**RIF. MET. SANSEPOLCRO – TERRANUOVA BRACCIOLINI  
DN 750 (30") – DP 75 bar  
ED OPERE CONNESSE**

**STUDIO DI IMPATTO AMBIENTALE**

**APPROFONDIMENTI TEMATICI RELATIVI ALLA RICHIESTA MITE  
REGISTRO UFFICIALE USCITA 0035613 DEL 07.04.2021**

**Approfondimenti tematici  
Note Regione Toscana, Amministrazioni Comunali**

Fig. 2.2/E: Villa la Castellaccia - km 0,340 circa del "Met. Sansepolcro – Terranuova Bracciolini DN 750 (30")"

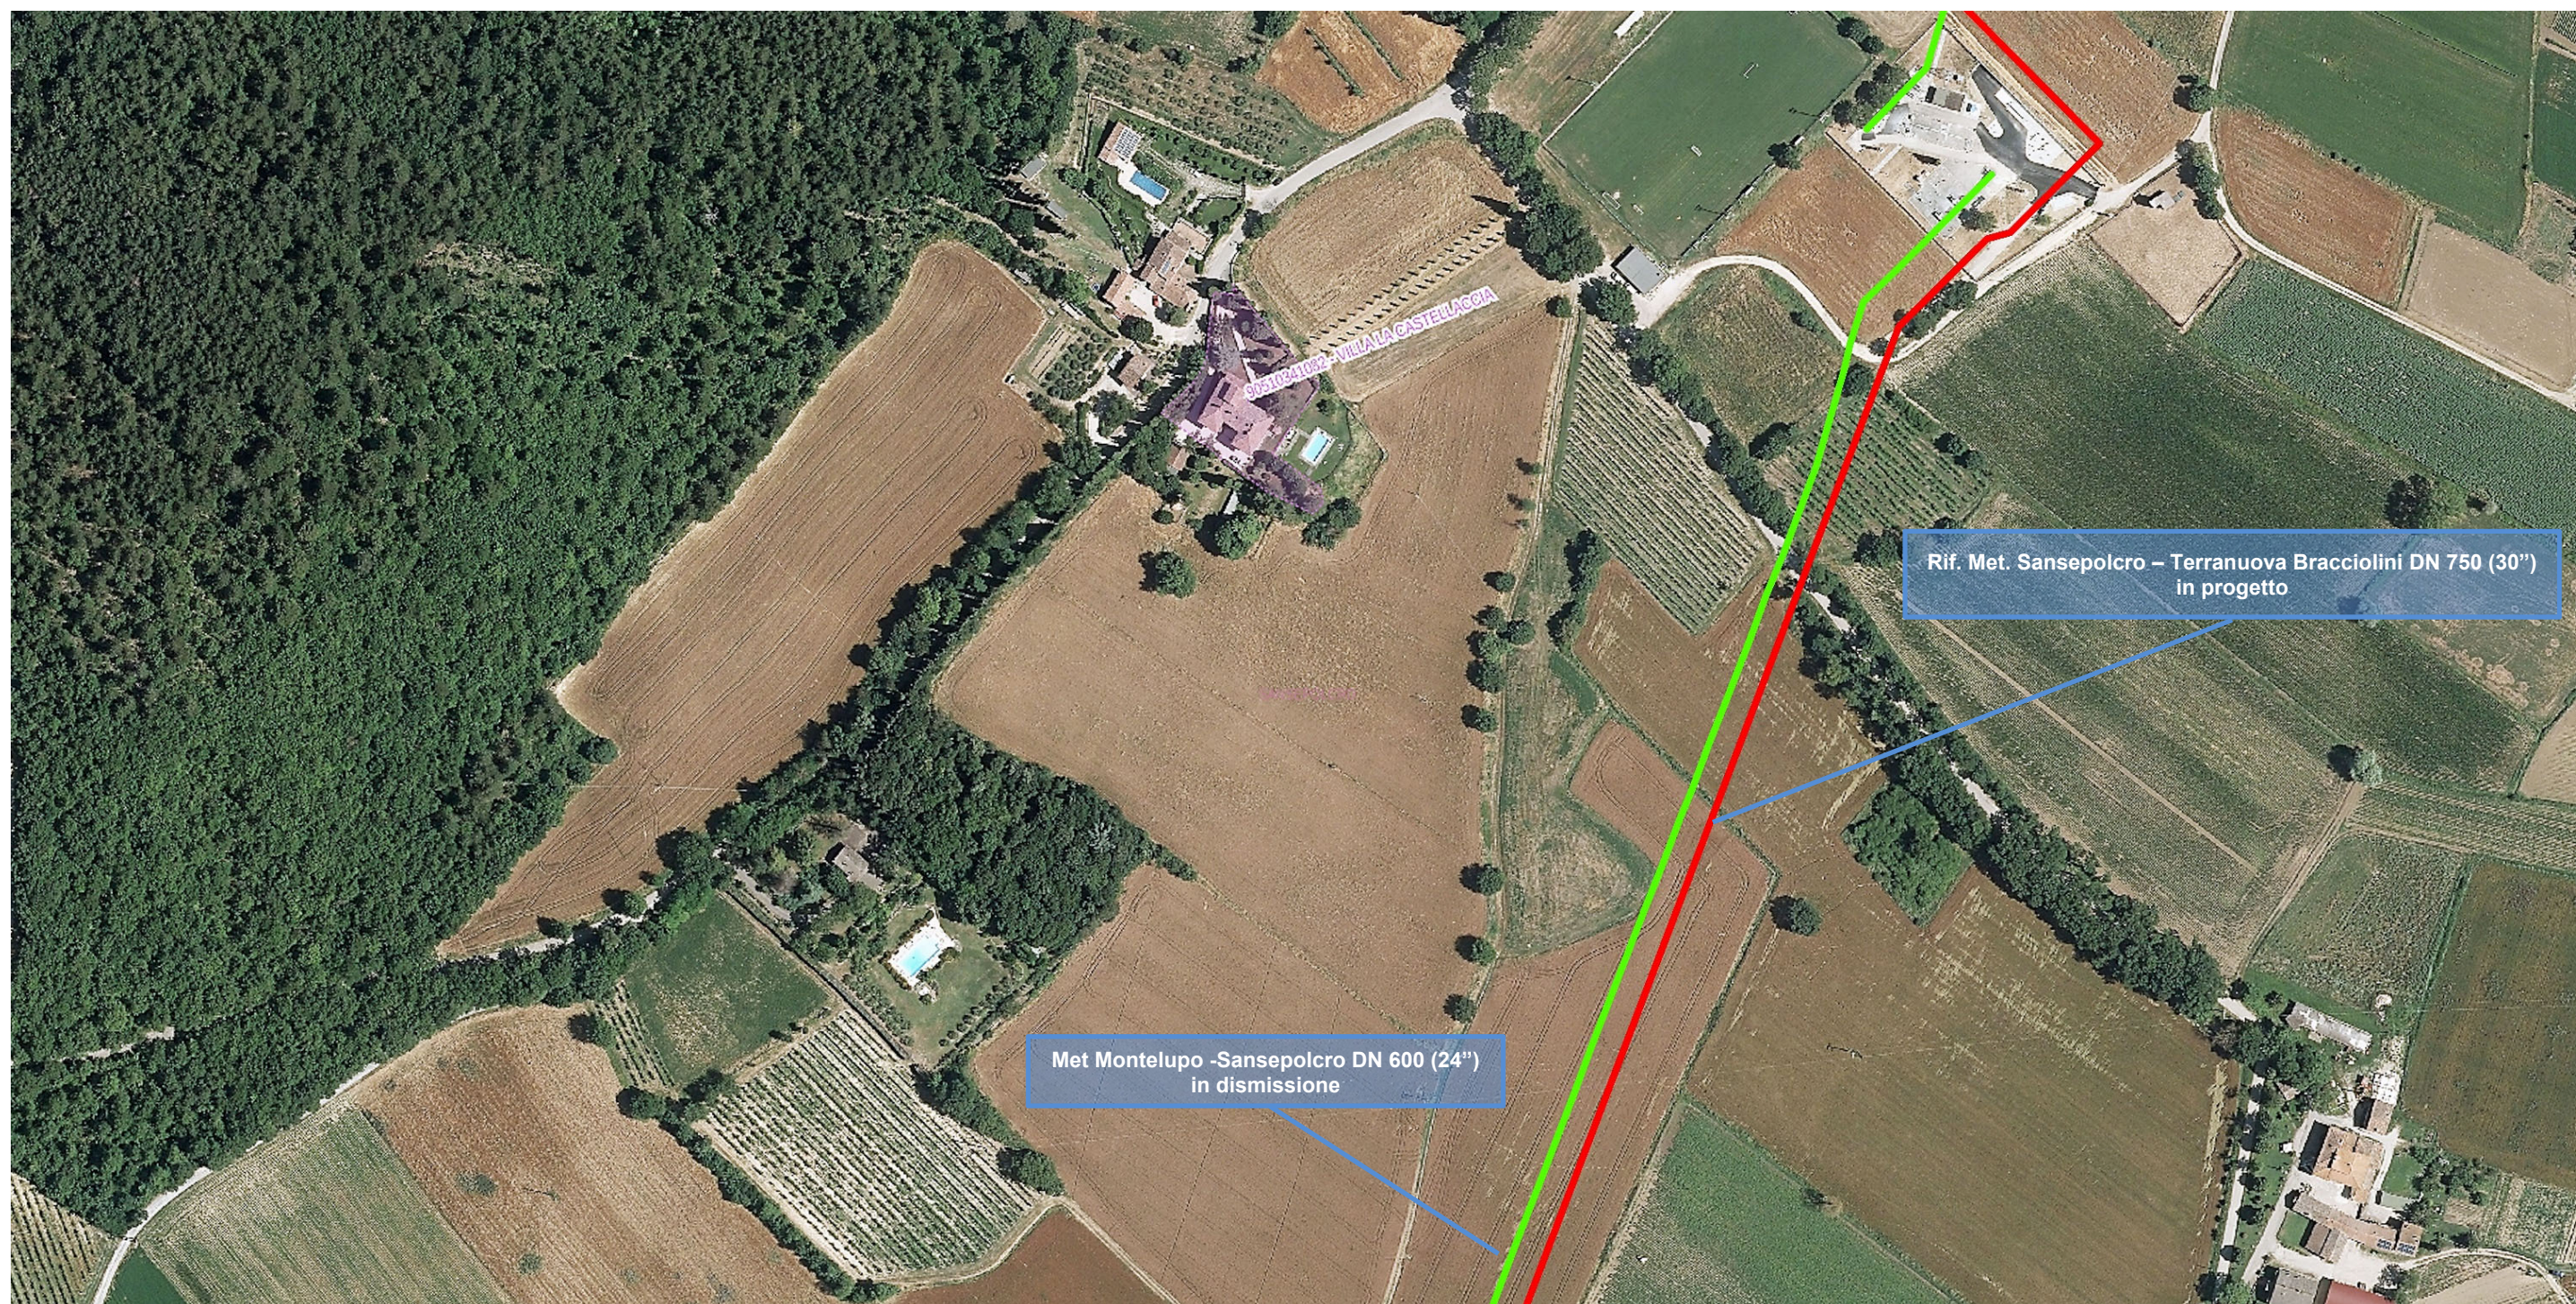
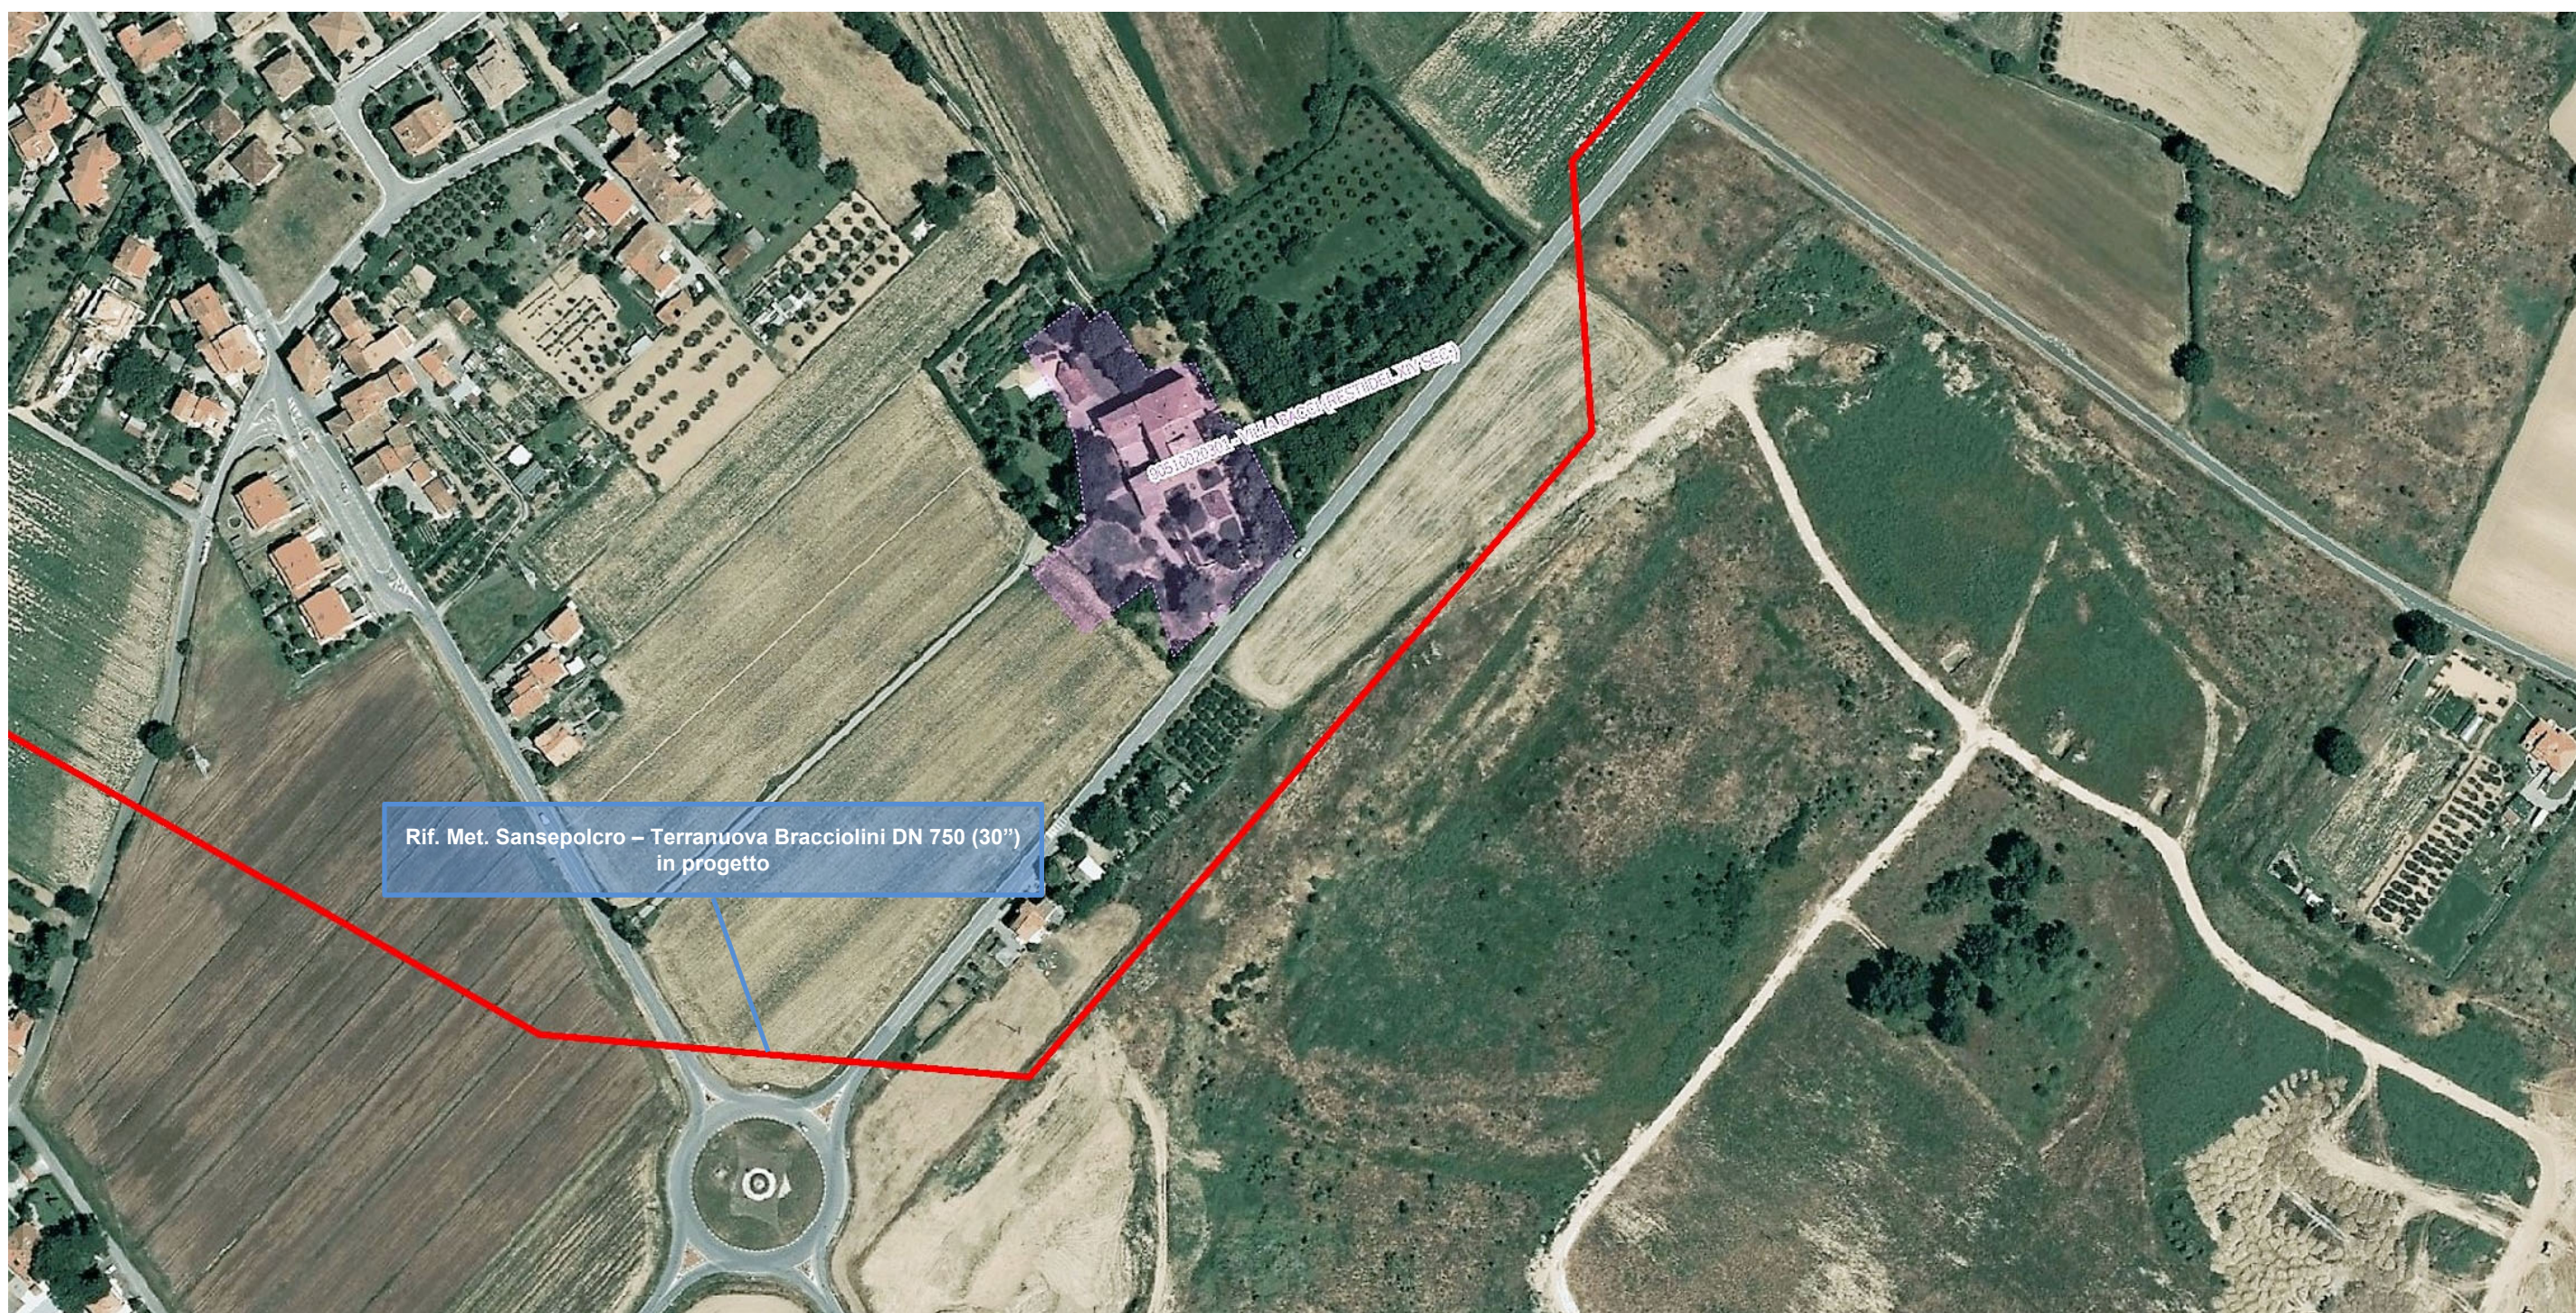
- 3) *verifica tecnica documentata sulle eventuali interferenze anche visiva nei confronti di beni culturali presenti nell'intorno paesaggistico;*  
*Si precisa che la verifica dei suddetti punti 2), 3) dovrà essere estesa anche alle fasi di cantiere previste*

Al fine di accertare eventuali interferenze con gli elementi storici e architettonici presenti nell'area interessata dagli interventi in progetto, l'ubicazione dei beni culturali, tratti dalla piattaforma GIS SITA Beni Culturali e paesaggistici, è stata confrontata con i tracciati delle condotte in progetto e in dismissione (vedi fig. 2.2/C ÷ 2.2/L).

L'analisi condotta ha permesso di appurare che i tracciati delle condotte principali in progetto e in dismissione transitano in prossimità (distanza < 200 m) di nove beni culturali (vedi tab. 2.2/B).

L'assetto morfologico prevalentemente pianeggiante o debolmente ondulato che caratterizza le evenienze sopra citate, il completo interrimento delle condotte e la frequente presenza di cortine vegetali (filari, corridoi ripariali o impianti di legnose agrarie) che si interpongono tra i citati beni e le condotte in oggetto riducono sensibilmente qualsivoglia effetto perturbativo dell'attuale assetto paesaggistico e percettivo degli stessi beni.
